新規制基準に係る保安規定 の補正について

令和5年5月29日

原子燃料工業株式会社 熊取事業所

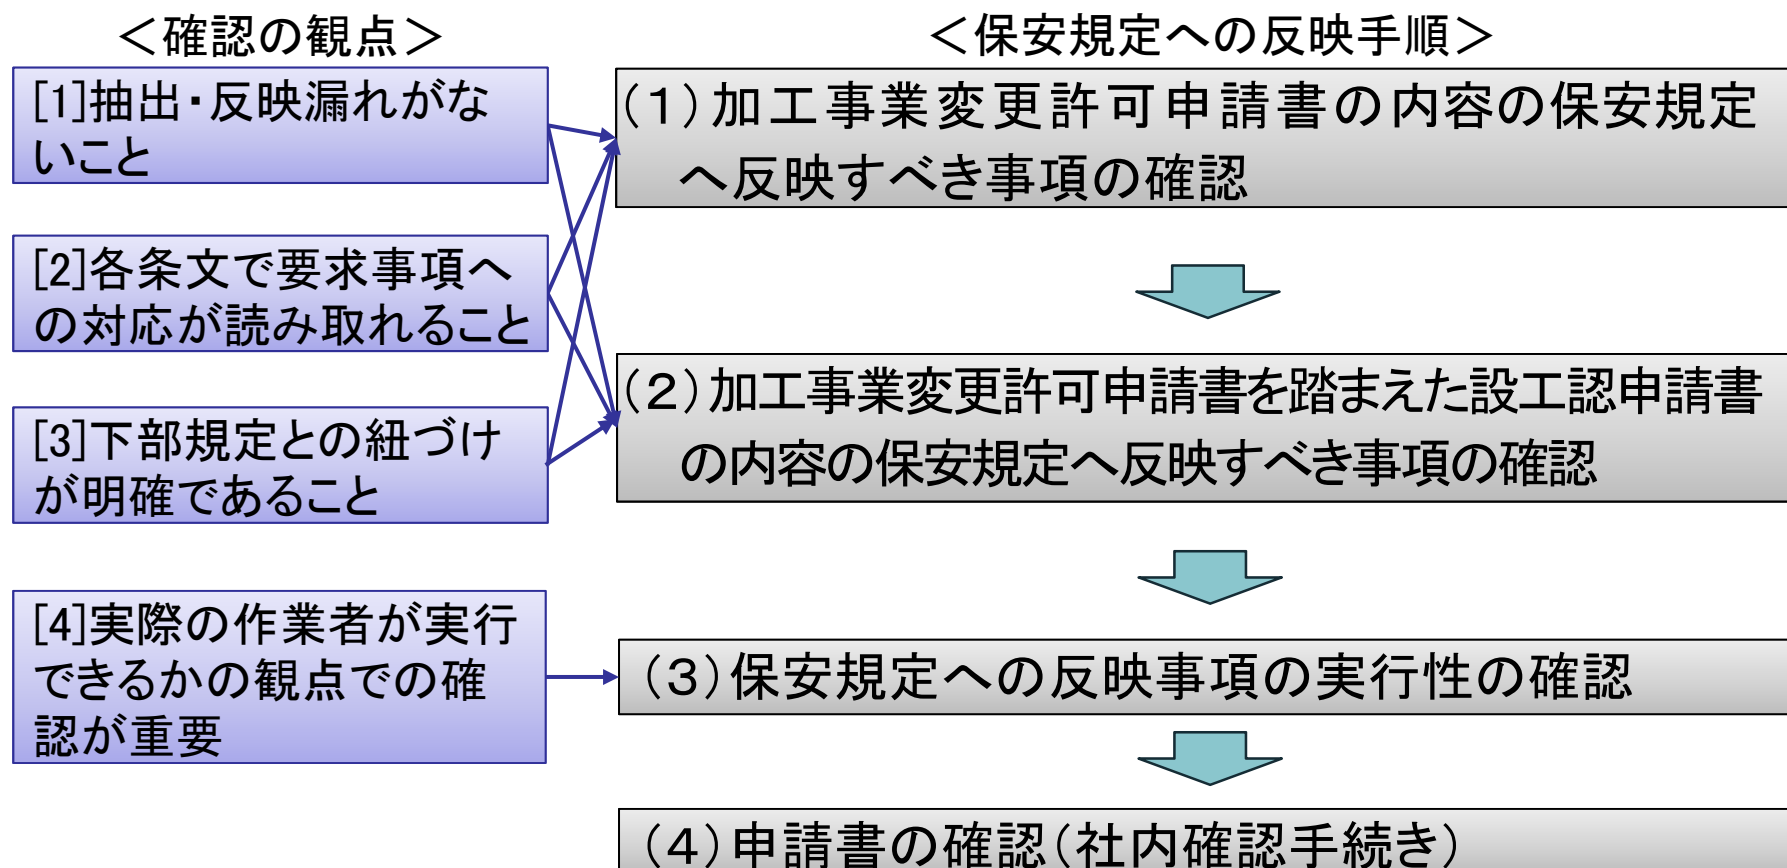
令和5年3月9日の審査会合において、以下の指摘を受けた。

- ①事業許可／設工認の記載において保安規定で管理するとした事項の記載について、保安規定での反映漏れや記載の誤り等がある。
- ②事業許可／設工認から抽出した要求事項と保安規定及び下部規定への反映について整理した表(参考資料1-1、参考資料1-2)で、抽出した要求事項と反映する保安規定及び下部規定の記載の対応が具体的に確認できない。

①、②の指摘を踏まえ、事業許可／設工認から抽出した要求事項を、保安規定及び下部規定に盛り込んでいるか再点検を行い、その結果を保安規定に反映した。

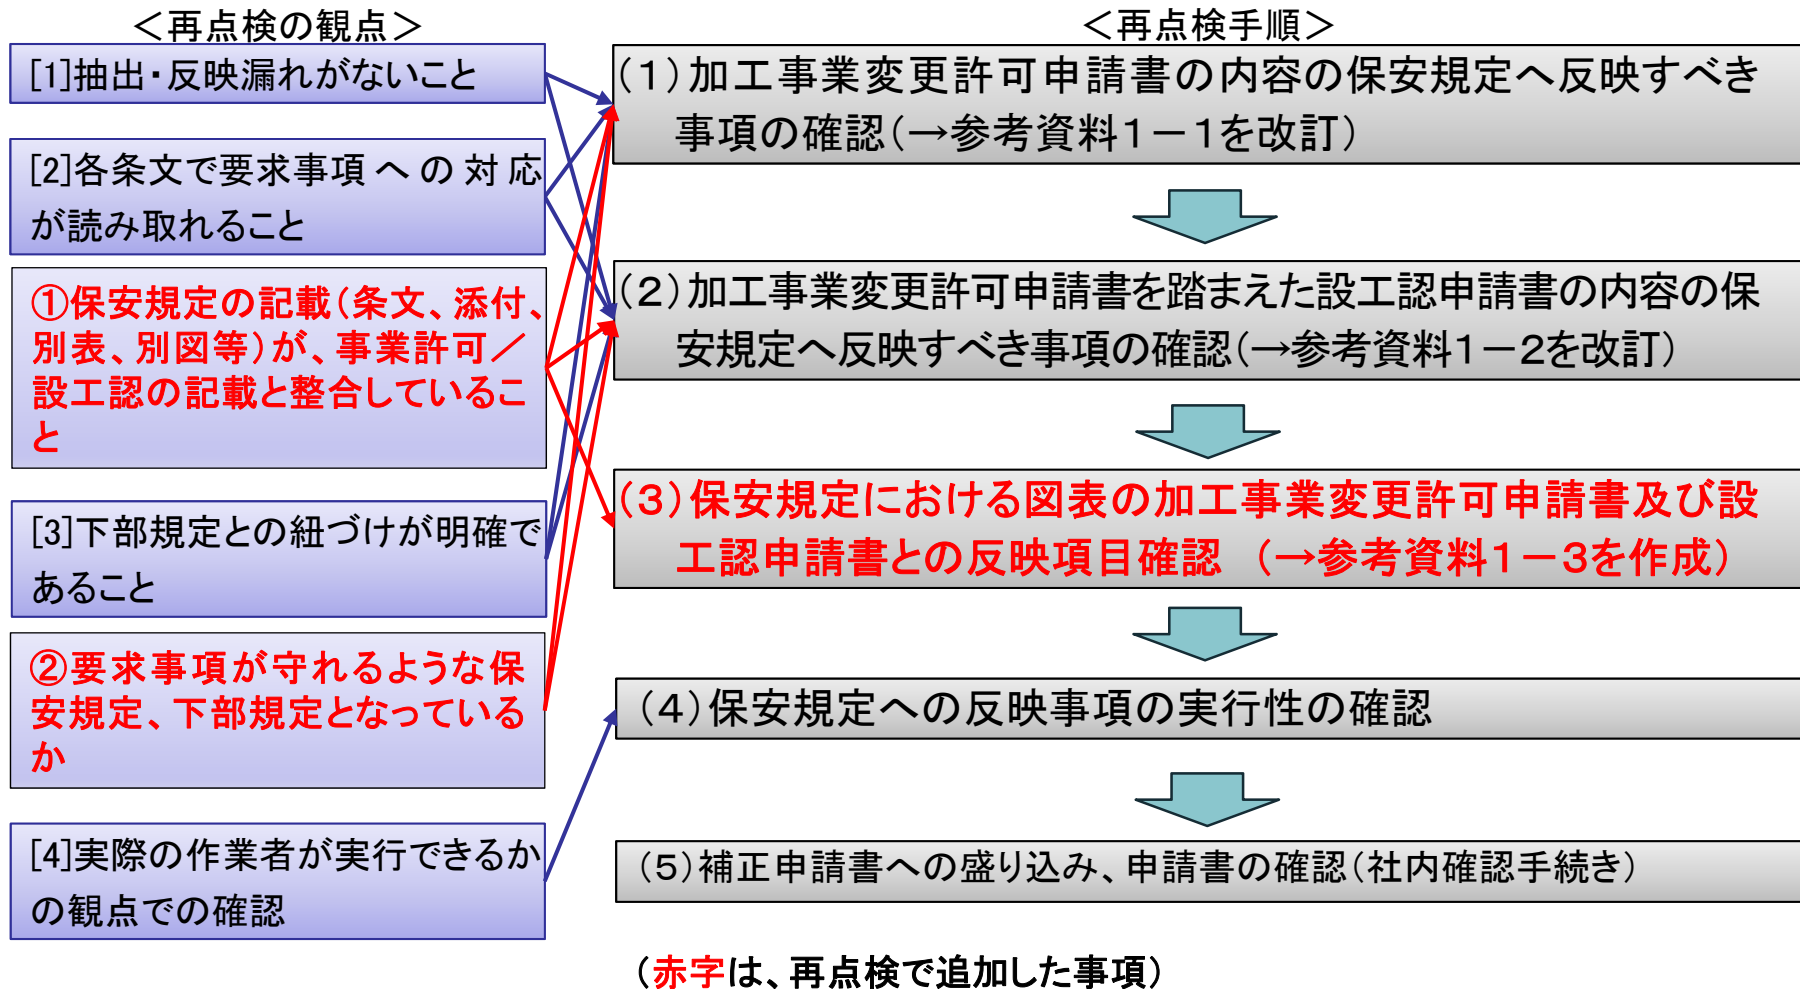
②事業許可／設工認から抽出した要求事項と保安規定及び下部規定への反映について整理した表(参考資料1-1、参考資料1-2)で、抽出した要求事項と反映する規定の記載の対応が具体的に確認できない。

事業許可／設工認で事業者が自ら定めた保安上の要求事項を保安規定に反映し、その具体を下部規定に定めているかという観点での確認が不十分であった。

事業許可／設工認からの要求事項を下部規定に反映すべきレベルまで抽出しているか再確認を行うとともに、その要求事項を保安規定に反映し、具体的な方法を下部規定に定めていることを確認するために、参考資料1-1、1-2を再整理・レビューし、結果を保安規定及び下部規定に反映させる。
